Révision du plan d'affectation communal et
modification du PPA « Zone du village - secteur ouest »

**Complément au rapport justificatif selon l'article 47 OAT
accompagnant le dossier soumis à enquête publique complémentaire**

26 août 2022

Fig. 1 : Extrait du plan du PACom figurant les nouveautés

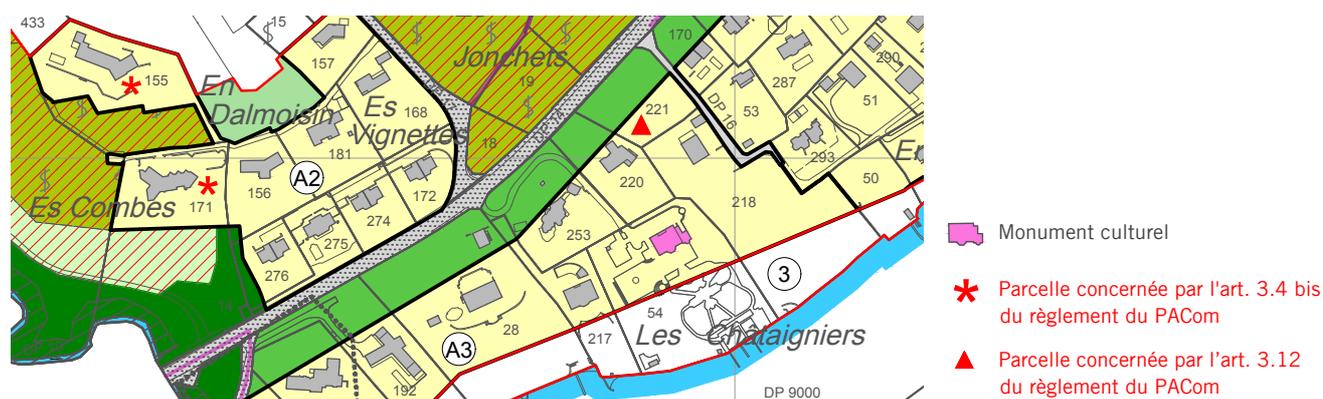
Les parcelles concernées par l'art. 3.4 bis du règlement (explicité plus haut) sont identifiées en plan par un astérisque (*) rouge (cf. figure 1).

Dans le dossier mis à l'enquête au printemps 2022, le monument culturel était identifié par un astérisque rouge. Ce symbole étant repris pour identifier les parcelles concernées par l'art. 3.4 bis du règlement, le monument culturel est désormais identifié par un nouveau symbole (cf. figure 1). La forme de ce symbole reprend le contour du bâtiment concerné et le remplissage correspond à la couleur utilisée par le recensement architectural cantonal pour les bâtiments en note 2. Les dispositions s'appliquant au monument culturel ne sont pas modifiées.

La parcelle concernée par l'art. 3.12 du règlement (explicité plus haut) est identifiée en plan par un triangle (▲) rouge (cf. figure 1).
